改善箇所説明図⑤

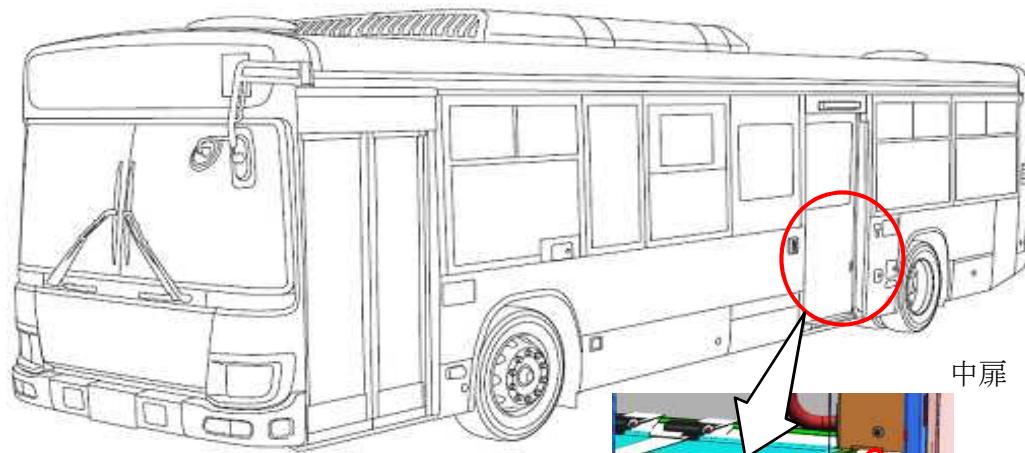
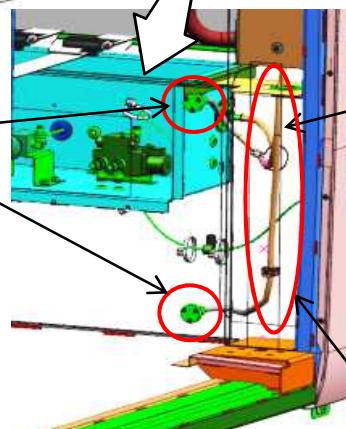
基準不適合発生箇所

大型・中型路線バスにおいて、中扉の光電管配線端子の接続作業が不適切なため、走行中の振動で配線が断線することがある。また、当該端子の防水処理が不適切なため、水浸入で配線が短絡することがある。そのため、最悪の場合、中扉が開閉できなくなるおそれがある。

改善前	改善後

防水処理

全車両、光電管配線の接続部を補修する。

識別：運転者席左側ドア開口部のシリアルナンバープレート付近に、茶色シールを貼付する。
